# 编号 296 (Contact No.296)

## 更改通知

## P 系列

### 大球杆的 P 摇头开关的更改

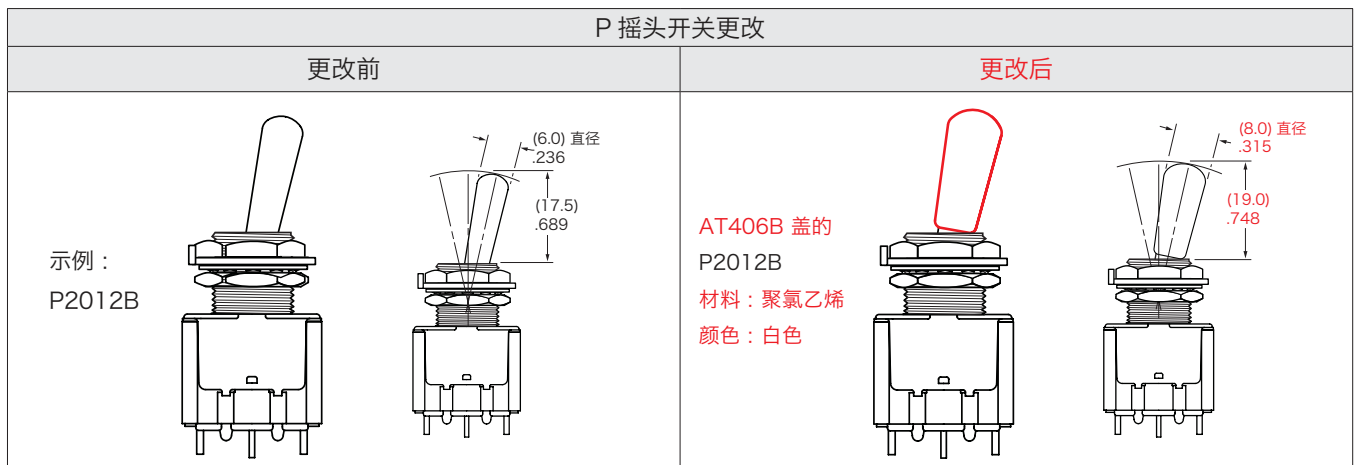
带 12 毫米套管和 (代码 B) 大球杆的 P 摇头开关的杆将会发生更改。为了符合 VDE 认证, 将在杠杆上

安装白盖。这种更改适用于所有标准和定制的带套管和大球杆的 P 开关。

下表说明了更改前后的变化, 并且在表中列出了受影响的标准零件。

- 此更改的目的是为保留 VDE 认证。通过安装 AT406B 盖, 有大杆的 P 摇头开关的保持了 VDE 标准, 但会失去 UL, CSA 认证。若无盖, 开关则将失去 VDE 认证身份 (UL 和 CSA 认证不会受到影响)。但开关可不加盖。
- 没有对如上所示之外的其他外部尺寸或规格的更改。
- 参照更改通告 296-A 的其他信息。
- 若需了解更多详细信息请与工厂联系。
